Projekt navn:	Faciliteter til hærens tunge brigade
Emne:	Supplerende oplysninger til ansøgning om midlertidig grundvandssænkning
Udarbejdet af:	Rikke Birkemose
Kvalitetssikret af:	Sine Vels og Henrik Harlev Thomsen
Godkendt af:	Morten Korsgaard
Dato:	2025-12-02

## Supplerende oplysninger til ansøgning om midlertidig grundvandssænkning

På baggrund af fremsendte ansøgning, har Vordingborg Kommune den 30. oktober, fremsendt en række supplerende spørgsmål til ansøgningen. I nærværende notat besvares disse spørgsmål.

**Figur 1** Skitsering af to midlertidige nedsivningsområder ift. de nye elementer samt jordforurening i området.

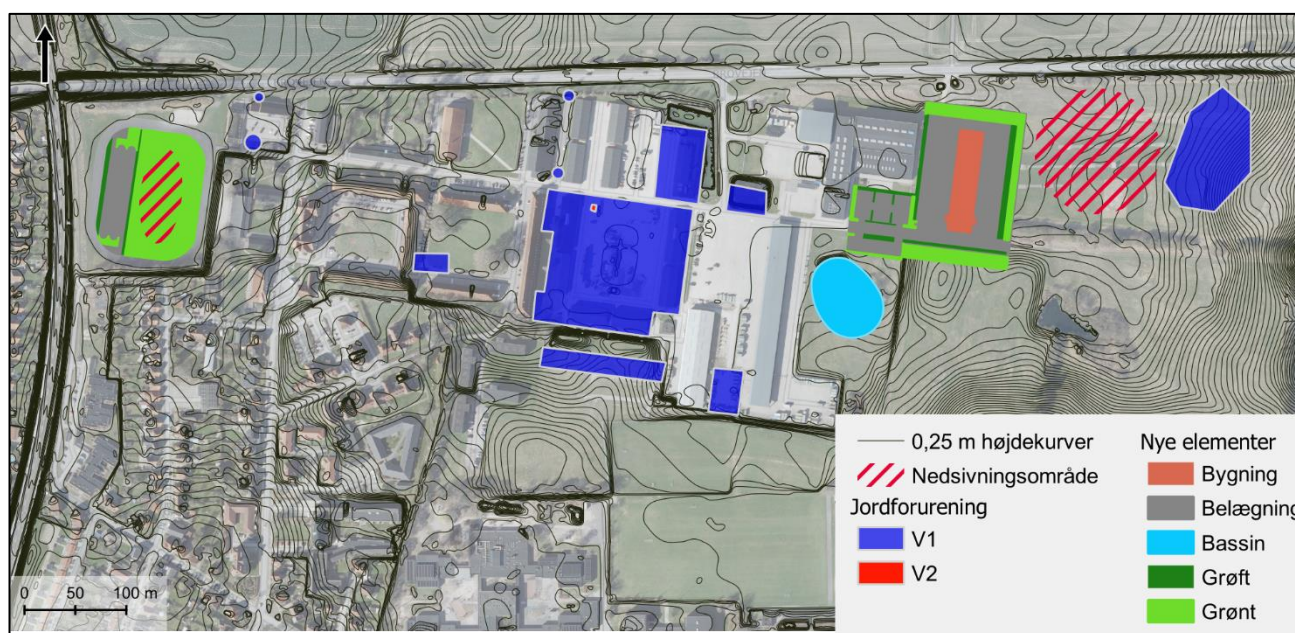
*Kommunen mangler "dokumentation"/forklaring på dette i projektbeskrivelsen/ansøgning om grundvandssænkning. Det er et forhold ansøger skal redegøre for. Kommunen vurderer at ansøger bør udføre en nedsivningstest (måske også flere) i det område der vil nedsive. De vil grundvandssænke og bortlede 9,4 l/s. Det er tvivlsomt om den mængde kan nedsives uden at der opstår overfladeafstrømning eller opstuvning – det kan testen være med til at afklare.*

*Ansøgningen mangler at angive nedsivningsarealets størrelse. Der nævnes, at det vil ske på træningsbanen, men ellers ikke angivet noget nærmere; og der mangler en beskrivelse af hvorledes der skal nedsives f.eks. punktudledning, siveslanger, sprinkleranlæg eller lign.*

For at fordele den oppumpede mængde grundvand, der skal nedsive, ud over så stort et areal som muligt, vil nedsivningen ske ved brug af siveslager, som fordeles ud i området.

De maksimale vandmængder, der skal kunne nedsive, for området ved hhv. bygningen og forhindringsbanen er derfor 5,6 l/s og 2,8 l/s fordelt over et givet nedsivningsareal. På figur 1 er der, med rød skravering, skitseret to nedsivningsområder, hvor siveslangerne vil blive fordelt ud over.

Der er udført tre nedsivningsforsøg i oktober 2025 i området ved bygningen. Her er der fundet en nedsivningsevne på mellem  $8,3 \cdot 10^{-6}$  m/s og  $1,3 \cdot 10^{-5}$  m/s. Med udgangspunkt i disse nedsivningsevner, vurderes de skitserede, midlertidige nedsivningsområder tilstrækkelige til at det oppumpede grundvand kan nedsive.

Området øst for den nye bygning skråner mere, hvorfor der vil blive etableret en mindre forhøjning på 20-30 cm for at sikre at det oppumpede grundvand ikke strømmer for hurtigt af, men tilbageholdes og nedsives. Viser det sig at dette ikke er tilstrækkeligt, kan der etableres forhøjninger flere steder, for at øge tilbageholdelsen af det oppumpede grundvand imens det nedsiver. Ud fra nedsivningsforsøgene ovenfor, vurderes dette dog ikke som nødvendigt.

**Figur 2 Beregnede sænkningstragter, der er beregnet ud fra en meget konservativ hydraulisk ledningsevne for hver af de to lokationer.**

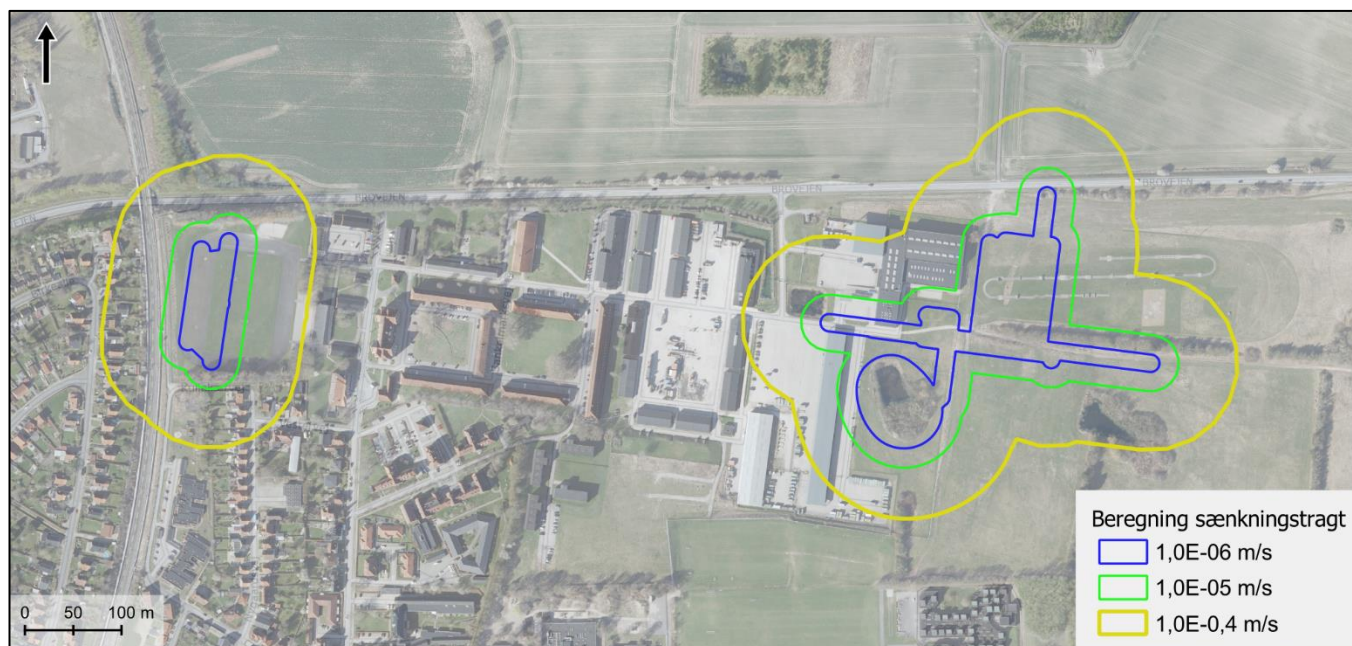
*Inden grundvandssænkningen start bliver der fortaget fotoregistreringer af bygninger, der forventelig berøres som følge af grundvandssænkningen. Herudover er de berørte lodsejere informeret om projektet samt indholdet i byggelovens §12. Hvilke lodsejere bliver informeret, kan vi få oplysninger om det?*

Der er i den fremsendte ansøgning beregnet en sænkningstragt, i forhold til en beregningsmæssig udbredelse af, hvor stort et område påvirkningen i grundvandet breder sig over. Den beregningsmæssige sænkningstragt for de to områder, omkring hhv. den nye bygning og forhindringsbanen, fremgår af figur 2.

Det er, jf. tidligere fremsendt ansøgning, udelukkende grundvandssænkningen omkring forhindringsbanen, som ville resultere i, at sænkningstragten berører andre lodsejere.

I beregningerne af sænkningstragten er der benyttet en hydraulisk ledningsevne på  $1 \cdot 10^{-4}$  m/s. Dette er en konservativ antagelse, da jorden i området er fed og lerholdigt. Siden ansøgningen om midlertidig grundvandssænkning blev fremsendt, er der udført nedsivningsforsøg i området omkring den nye bygning. Her er der som tidligere nævnt, fundet en hydraulisk nedsivningsevne på mellem  $8,3 \cdot 10^{-6}$  m/s og  $1,3 \cdot 10^{-5}$  m/s.

På baggrund af dette, er der foretaget nye beregninger af den beregningsmæssige sænkningstragt ved benyttelse af hydrauliske ledningsevner på hhv.  $1 \cdot 10^{-5}$  m/s og  $1 \cdot 10^{-6}$  m/s. Udbredelse af de beregnede sænkningstragte med benyttelse af de forskellige hydrauliske ledningsevner fremgår af figur 3.

Sænkningstragten reduceres betydeligt ved de lavere hydrauliske ledningsevner, hvorfor det vurderes, at påvirkningen af omkringliggende ejere ikke vil være til stede eller i værste tilfælde, minimal.

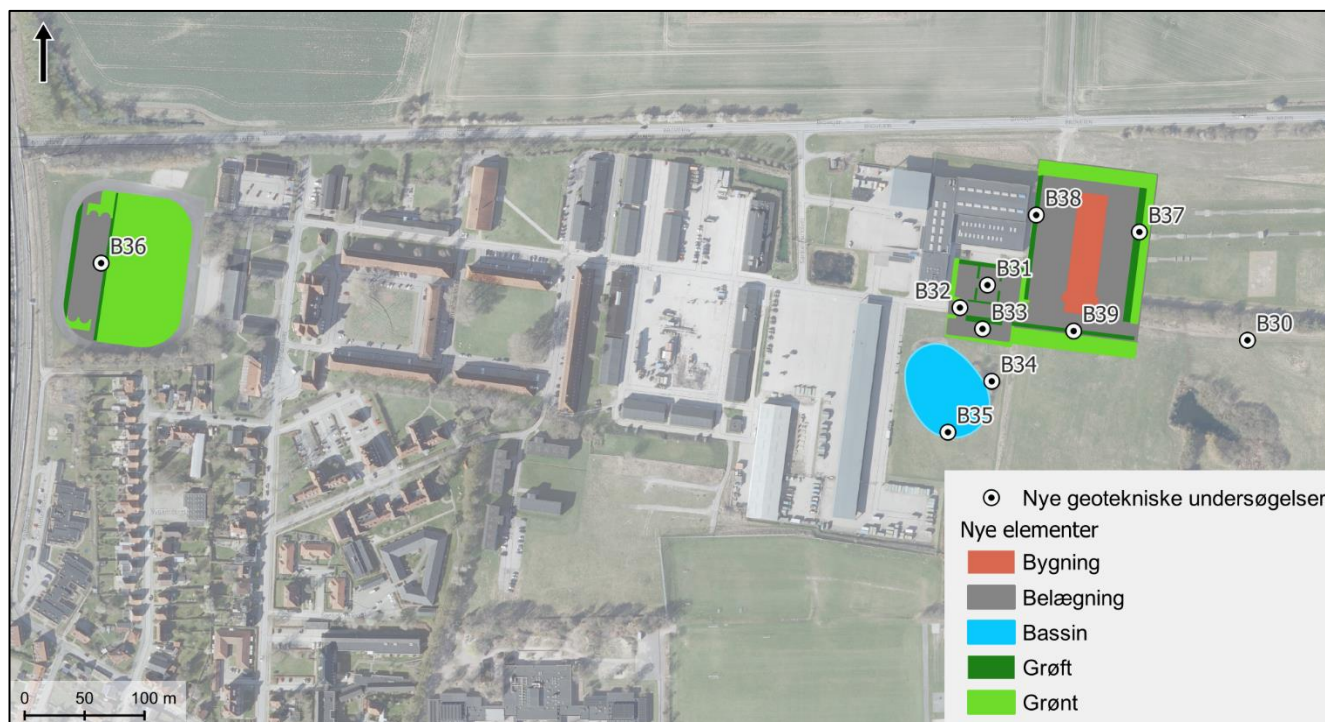
Det er uklart om projektet har været opmærksomme på det nærliggende dræn i forbindelse med nedsivningsområdet. Der bortledes en væsentlig mængde oppumpet grundvand, og det må forventes, at en del af nedsivningen vil ende i nærliggende dræn. Drænet ses i nedenstående kort.

Projektet skal forholde sig til hvilken betydning det får for det videre forløb i dræn/vandløb.

Det grundvand, der oppumpes og nedsiver igen, stammer fra samme område, hvorfor der ikke tilføres mere grundvand til området, end der allerede er til stede i dag. Hertil kommer, at størstedelen af nedsivningsområdet, er placeret mere end 50 m fra drænet, hvilket normalt er afstandsgrænsen, hvorfra nedsivning som udgangspunkt vurderes ikke at påvirke drænet. Dette, sammenholdt med jordens ledningsevne gør, at det vurderes, at nedsivningen ikke vil få en betydelig påvirkning af drænet.
